ESCLARECIMENTOS
Nº 3

Concorrência 1/2023

OBJETO: AMPLIAÇÃO E REFORMA PARCIAL DO FÓRUM TRABALHISTA DE CASCAVEL.

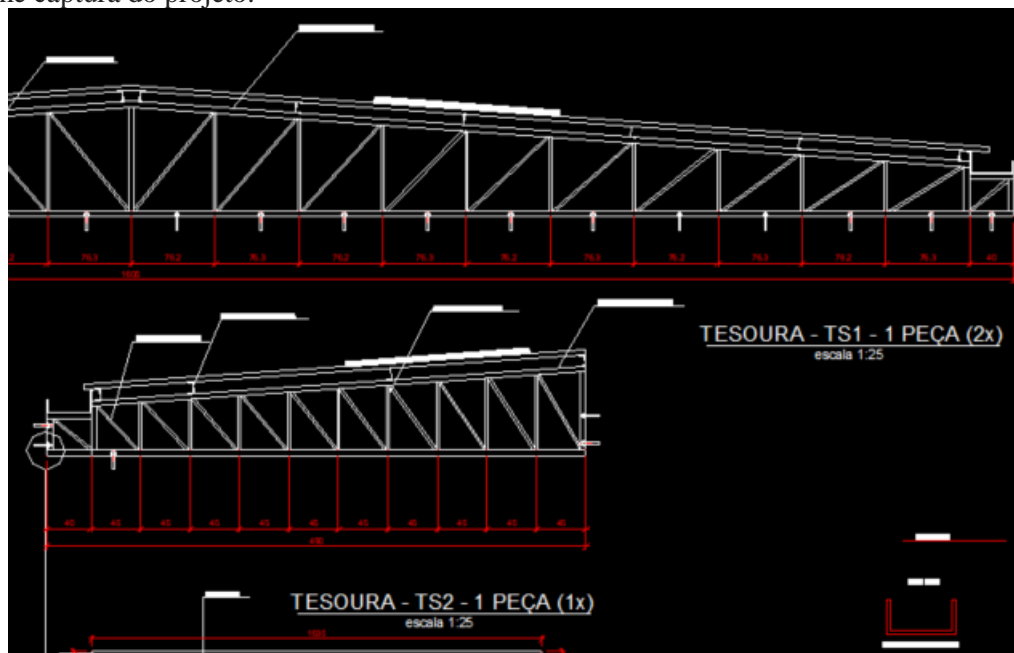
1 – Na legenda do projeto arquitetônico fornecido especifica circulo 2, como sendo forro removível 62,5x62,5 porém observando o projeto não encontra-se especificação de onde deve ser usado.

Uma vez que o projeto não determina o local exato de sua utilização e por se tratar de uma reforma e ampliação, como seria a conduta da fiscalização para este item de forro e possíveis itens semelhantes? Seria executado até a metragem especificada pela planilha?

1) A área a ser executada de forro modular de gesso removível será aquela indicada na planilha orçamentária;
